KLAIPĖDOS RAJONO SAVIVALDYBĖS ADMINISTRACIJOS VIEŠŲJŲ PIRKIMŲ SKYRIUS

DĖL PIRKIMO NR. 1045741

Klaipėdos rajono savivaldybės administracija (toliau – *Perkančioji organizacija*) vykdo supaprastintos vertės pirkimą „P-2024/11934, Klaipėdos rajono savivaldybės, Priekulės seniūnijos, Marių g. (KL1277) rekonstrukcija. Rangos darbų pirkimas“, atviro konkurso būdu (toliau-*Pirkimas*):

TDP BD.SMG dalyje, brėžinyje:

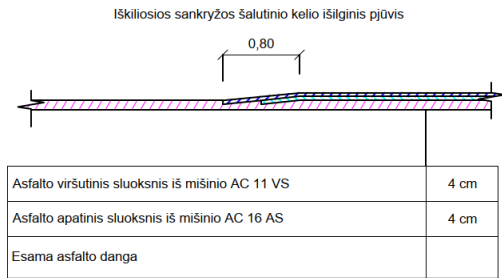
29 Klausimas. „TDP BD.SMG dalyje, SKŽ prie „Iškiliųjų greičio mažinimo priemonių įrengimo darbai“ duota

6.5.	Asfalto dangos viršutinio sluoksnio įrengimas h - 0,03 m	m ²	829,5
------	--	----------------	-------

Prašome patikslinti kiek centimetrų reikia įrengti asfalto viršutinį sluoksnį AC 11 VS.“

Atsakymas. Iškiliosios sankryžos viršutinio sluoksnio storis – h – 0,04 m.

TDP BD.SMG dalyje, brėžinyje:

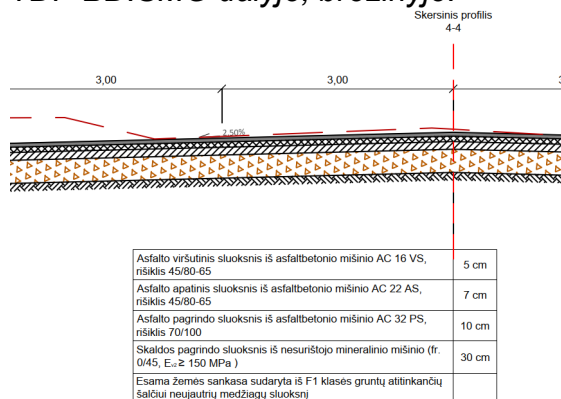
30 Klausimas. „TDP BD.SMG dalyje, Techninėse specifikacijose asfaltbetonio AC 32 PS rišiklis:

Pavadinimas	Kategorija	Mato vienetas	AC 32 PS
Medžiagos			
<i>Užpildai:</i>			
trupintųjų ir skaldytųjų dalelių santykinis kiekis	C		C _{90/1}
atsparumas trupinimui	LA arba SZ		LA ₃₀ arba SZ ₂₈
atsparumas dėvėjimuisi	M _{DE}		M _{DE} 15
bendras aptakumo (birumo) koeficientas frakcijai 0,063/2		s	Ecs30
Rišiklis, rūšis ir markė			50/70

Prašome patikslinti asfaltbetonio AC 32 PS rišiklį.“

Atsakymas. Rišiklis turėtų būti 50/70.
